Stadt Laatzen, OT Gleidingen und OT Rethen, Bebauungsplan Nr. 233 „Am Erdbeerhof II“

Auswertung der Stellungnahmen zu den Beteiligungsverfahren gemäß §§ 4(2) BauGB vom 07.06. bis 06.07.2021

Planstand: 22.04.2021

Stand: 07.09.2021 / ST, LM

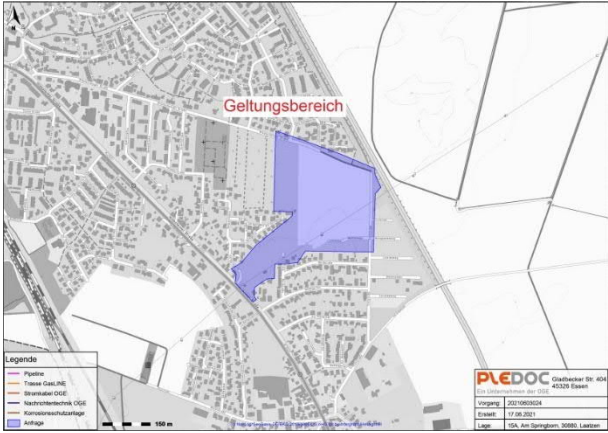
<p>32.4 Innerhalb dieses Leitungsschutzstreifens sind Maßnahmen jeglicher Art, die den Bestand oder den Betrieb der Gashochdruckleitung beeinträchtigen oder gefährden könnten, nicht gestattet. Gashochdruckleitungen dürfen nicht überbaut werden</p>	<p>A 32.4 Die Hinweise werden auf dem Plan und in der Begründung in Kap. 9 „Hinweise“ ergänzt.</p> <hr/> <p>B 32.4 Ergänzung Hinweis auf Plan und in Begründung.</p>
	<p>32.5 Die Versorgungssicherheit bzw. die Funktion der bestehenden Gashochdruckleitung inklusive ihrer Nebeneinrichtungen, wie z.B. Begleit-</p>	<p>A 32.5 Der Hinweis ist bei nachfolgenden Planungen zu berücksichtigen. Der Hinweis wird in der Begründung in Kap. 9 „Hinweise“ ergänzt.</p>

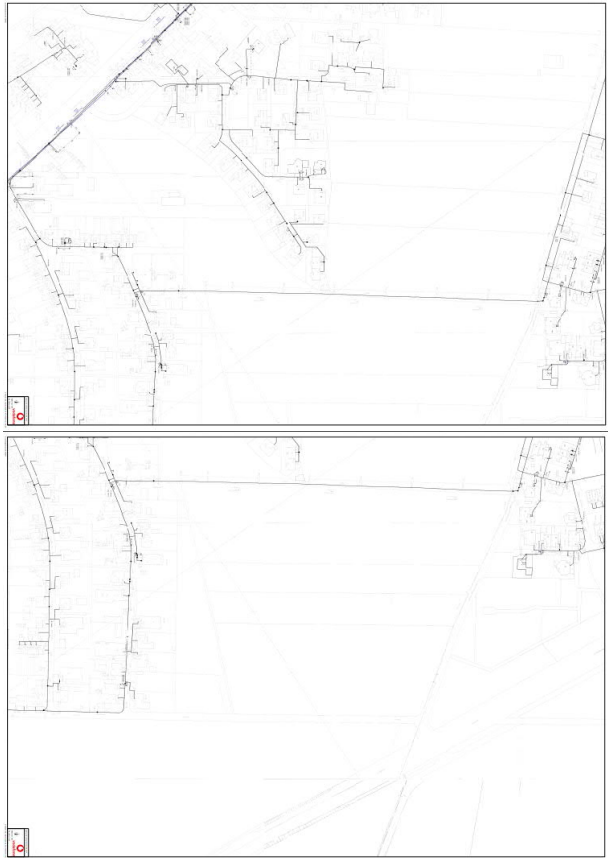
38.7 *Abgrabungen an den Maststandorten dürfen nicht vorgenommen werden. Sollten innerhalb eines Sicherheitsabstandes von 10,0 m um einen Maststandort Abgrabungsarbeiten erforderlich werden, so sind diese mit der TenneT TSO GmbH im Detail abzustimmen.*

Die Maststandorte müssen für Unterhaltungsmaßnahmen ständig, auch mit schwerem Gerät wie z. B. Lastkraftwagen oder Kran, zugänglich sein. Innerhalb des Leitungsschutzbereiches unterliegen die zulässigen Arbeitshöhen - Höhe über alles - der einzusetzenden Baumaschinen und Geräte (Baukräne und andere Hebezeuge, Baugerüste, Förderbänder etc.) und die Bauhöhen geplanter Bauvorhaben (Beleuchtungsanlagen, etc.) zur Gewährleistung der VDE-gemäßen Sicherheitsabstände einer Begrenzung.

Im Zuge der einzelnen Baugenehmigungsverfahren müssen die Bauunterlagen (Lageplan und Bauzeichnung mit Angabe der Niveauhöhen) zur Prüfung der Sicherheitsabstände zugesandt werden. Der Prüfung liegt die DIN EN 50341 -2-4 für die im Freileitungsschutzbereich zulässigen Bauhöhen und die DIN VDE 0105/10.97, für die Gewährleistung der Sicherheitsabstände auf der Baustelle zugrunde.

Im Freileitungsschutzbereich müssen zur Fahrbahnoberfläche neu geplanter Straßen und Fahrwege die Sicherheitsabstände gemäß DIN EN 50341 -2-4 gewährleistet sein. Zur Prüfung und Abstimmung werden die Straßenbaupläne frühzeitig benötigen (Lageplan, Höhen- und Querprofil). Vorgesehene Reklameeinrichtungen, Fahnenstangen sowie Beleuchtungseinrichtungen sind innerhalb des Leitungsschutzbereiches mit der TenneT TSO GmbH abzustimmen.

Aufschüttungen, Dämme, Erdwälle etc. oder Zwischenlagerungen dürfen innerhalb des Schutzbereiches der Hochspannungsfreileitung nur bis zu einer von der TenneT TSO GmbH zugelassenen

A 38.7 *Die Hinweise werden auf dem Plan ergänzt*

<p>Niveauhöhe vorgenommen werden, da andernfalls Lebensgefahr besteht.</p>	<p>B 38.7 Ergänzung Hinweis auf Plan</p>
<p>38.8 <i>Hochwüchsige Bäume sollten innerhalb des Leitungsschutzbereiches nicht angepflanzt werden, da sonst die Einhaltung der Sicherheitsabstände in kürzester Zeit nicht mehr gewährleistet sind. Empfehlenswert sind standortgerechte Wildgehölze wie Büsche und Sträucher bis zur Kategorie Großsträucher, die mit geringer Wuchshöhe einen ausreichenden dauerhaften Abstand zu den Leiteseilen einhalten.</i></p>	<p>A 38.8 <i>Für den Leitungsschutzbereich wurde fast vollständig eine Grünfläche festgesetzt. Die Hinweise wurden bei den dazugehörigen Festsetzungen berücksichtigt. Es wurde ein Hinweis auf den Plan aufgenommen, dass im Leitungsschutzbereich keine hochwüchsigen Bäume angepflanzt werden dürfen.</i></p> <p>B 38.8 Keine Änderung der Planung.</p>
<p>38.9 <i>Da bei Spiel-, Sport- und Freizeitanlagen (z. B. Campingplätze) erhöhte Abstände gefordert sind, wird darum gebeten, diese möglichst außerhalb des Freileitungsschutzbereiches anzulegen.</i></p>	<p>A 38.9 <i>Es ist geplant, den ursprünglich in der Grünfläche vorgesehenen Spielplatz auf dem „Platz“ innerhalb der Wohngebiete zu errichten. Die Grünfläche dient somit hinsichtlich Freizeitnutzungen nur noch allgemeinen Zwecken (z.B. Spaziergehen), besondere Abstände sind daher nicht erforderlich.</i></p> <p>B 38.9 Keine Änderung der Planung</p>
